Rep No. B24042

富士電機機器制御株式会社
事業統括部コマンドスイッチ AH165-2、AH225、AH16P-2、AH22Pシリーズ
記名板 形状変更のお知らせ

製品名	コマンドスイッチ
シリーズ、名称	AH165-2、AH225、AH16P-2、AH22Pシリーズ
形式	AH165-2F□、AH165-2E□、AH165-2Z□ AH225-F□、AH225-E□、AH225-Z□ AH16P-2F□、AH16P-2E□、AH16P-2Z□ AH22P-F□、AH22P-E□、AH22P-Z□ AR6P409-□、AR6P410-□ 特殊対応品を含む
変更部分	記名板
変更内容	内蔵部品である記名板の形状を変更いたします。 例：AH225-F形  【現行品】 平面形状 端面に突形状 【変更品】 平面形状 左右に突形状
変更理由	記名シール等貼り付け時の位置決め形状追加のため
変更実施時期	2025年9月生産品より実施予定
添付資料	添付資料1：記名板の詳細寸法
本変更に伴う注意事項	本変更に伴う製品性能の変更はございません。

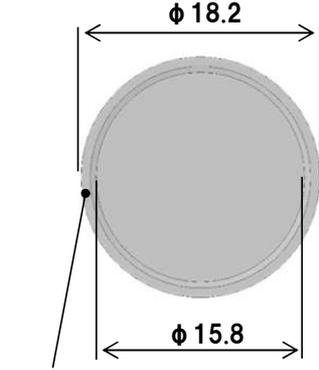
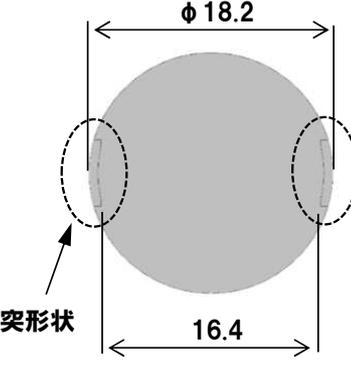
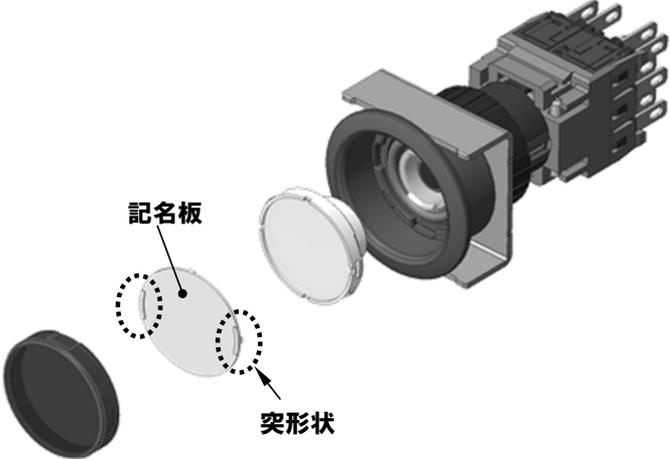
対象機種	変更箇所	現行品	変更品
<p>AH165-2 AH225 AH22P-2 AH22P</p>	<p>記名板 (寸法 mm)</p>	 <p>端面に突形状</p>	 <p>突形状 左右に突形状</p>
<p>外観図(対象部品展開) 代表機種:AH225-F</p>	 <p>記名板 突形状</p>		
<p>その他</p>	<p>変更品において、シールなどをご使用される場合、以下の寸法を推奨します。 ・外径φ18mm、幅16.4mm(厚み 0.1以下)</p>  <p>φ18 16.2</p>
